出國報告（出國類別：洽公）

核能一廠一號機週期二十四 填換爐心設計審查

服務機關：台灣電力公司

出國期間：97 年 06 月 10 日至 06 月 23 日

圖 1. 核能一廠 Keff 值與週期燃耗圖

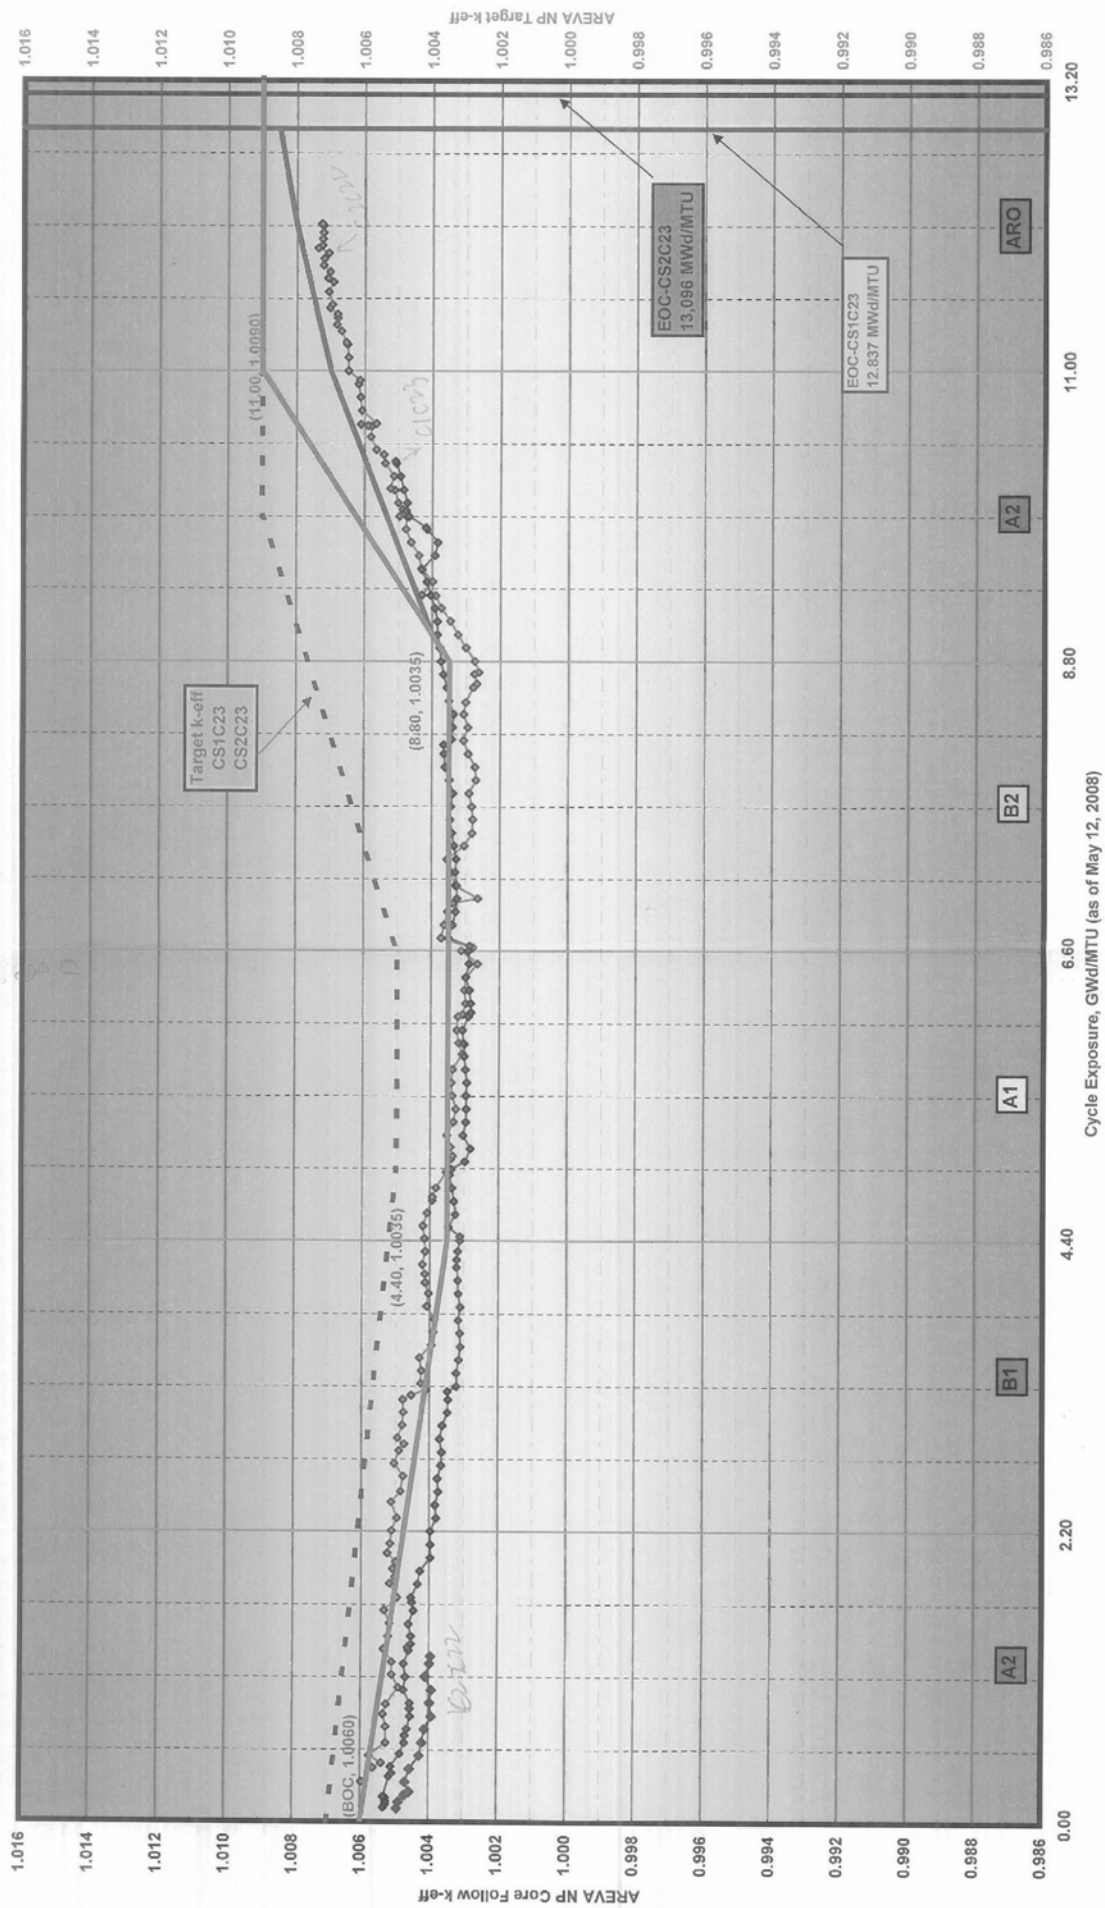
10. 請說明在週期 24 爐心設計時，使用 102 束新燃料爐心佈局的目標 K_{eff} 值與使用 104 束新燃料爐心佈局的目標 K_{eff} 值不同。

【答】104 束新燃料爐心佈局的目標 K_{eff} 值是爐心設計工程師依先前週期爐心設計時所使用的目標 K_{eff} 值進行分析，之後再參考最新爐心追隨的結果經由爐心設計領導工程師與設計分析者討論訂定之，因 C1C23 及 C2C22 爐心追隨的結果有效增殖因數(K_{eff})均較爐心設計目標 K_{eff} 低，故決定將 C1C24 的爐心設計目標 K_{eff} 調低，但週期末(EOC) ARO(all rod out)的設計目標 K_{eff} 仍維持與先前週期相同（參附圖 1）。

圖 2 西屋 CR99 控制棒葉片

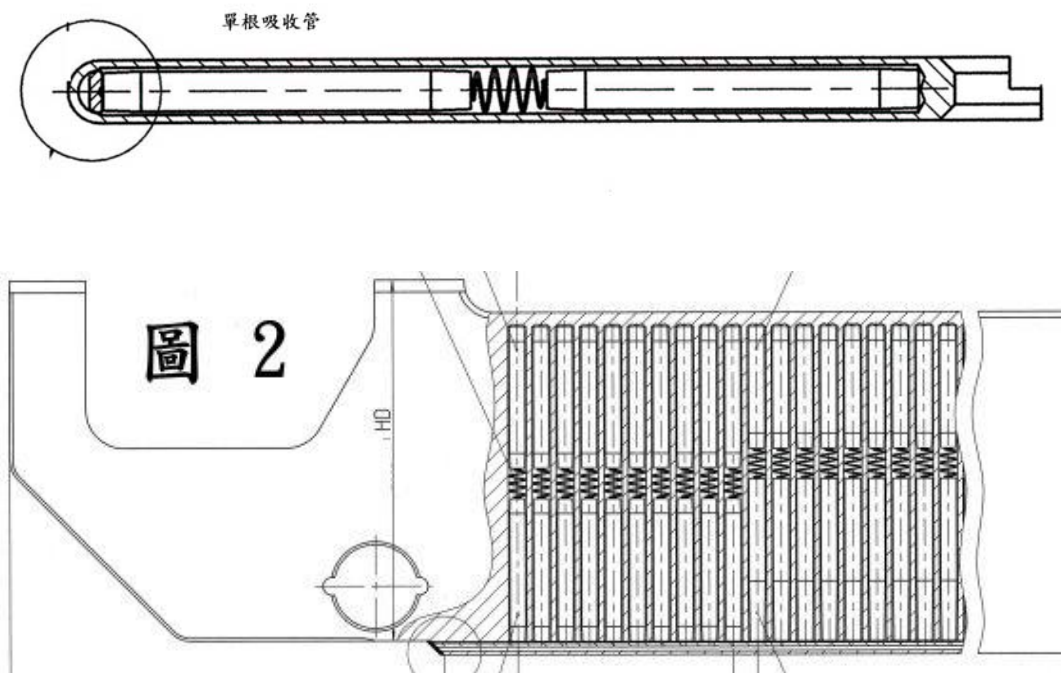
15. 請說明在 CASMO-4 中如何建立(模擬)西屋 CR-99 型控制棒葉片。

關於西屋 CR99 型控制棒設計為採水平向硼吸收管設計（參圖 2）有別於過去奇異公司垂直向硼吸收管，CASMO-4 為 2D 模擬程式無法直接模擬 CR-99 型之水平向硼吸收管須先轉換成垂直向硼吸收管，此轉換的方式及相關參數的使用在模擬上將會有差異，故此次稽查特向 AREVA 負責建立 CR-99 控制棒 CASMO-4 模式的工程師請教了解其如何建立此模式。

【答】本公司核二廠於 1 號機週期 20 開始使用西屋 CR-99 型控制棒葉片，因 Microburn-B2 對於控制棒 ZONE 的設定最多只能提供 5 組參數之設定，而之前核二廠 1 號機反應爐內已使用奇異公司 D100 (1 zone)、D-230 (2 zone)、馬拉松型 (2 zone) 三種控制棒，故無法於 Microburn B2 中直接模擬西屋

CR99 型控制棒，經評估比較後，AREVA 爐心設計工程師改以 D230 型來模擬 CR99 型控制棒，惟本公司及核研所使用之爐心設計平行驗證軟體 Simulate-3 並無前述限制。

AREVA 公司在採用 CAZAM 轉換程式來建立 CASMO-4 的輸入檔，檢視 CR99 於 CAZAM 輸入檔的參數主要建立 CR99 外觀尺寸資料、吸收區高度及寬度、B4C 管內徑、控制棒每葉翼分區數（CR99 用“1”）等，再利用 CAZAM 程式轉換成“等效”垂直向的吸收管，依 CR99 控制棒的設計尺寸每葉翼（wing）可轉換成 13 支垂直向的吸收管及計算得 B4C 的等效密度。
